Oggetto: S1106 Procedimento di verifica di assoggettabilità a VIA sul progetto di opere di difesa della zona sita a ponente del Molo Cavour in comune di Diano Marina. Fase di verifica di completezza documentale. Acque di balneazione – richiesta integrazione documentale
Rif. n° prot. Arpal 23930 del 1/08/2026

PROCEDIMENTO	S1106 Procedimento di verifica di assoggettabilità a VIA sul progetto di opere di difesa della zona sita a ponente del Molo Cavour in comune di Diano Marina
Fase del procedimento	Fase di completezza documentale
Proponente	Comune di Diano Marina
Componente tematica	Settore Qualità Acque Ponente: acque di balneazione

Portale balneazione

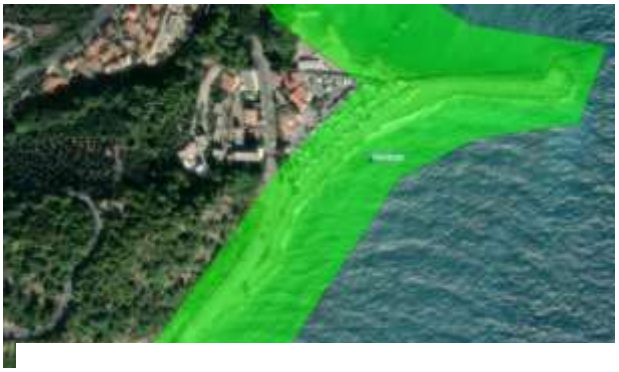
Il progetto in esame ricade in' un'area di balneazione individuata ai sensi del D. Lgs 116/2008, denominata Molo Cavour come da portale Arpal della balneazione https://gis3w.arpal.liguria.it/it/map/balneazione/ .
Dall'esame dello Studio Ambientale non risulta sviluppata la valutazione dell'interferenza dell'intervento sull'attività di balneazione.

- **Fase di cantiere:** possibili interferenze sulla qualità delle acque di balneazione, con particolare riferimento all'eventuale esecuzione dei lavori durante la stagione balneare, e relative misure di mitigazione (es. contenimento torbidità, tecniche a basso impatto, eventuale rimodulazione del cronoprogramma);

- **Fase post operam:** eventuali effetti delle opere sulla qualità delle acque di balneazione ai sensi del D. Lgs 116/2008
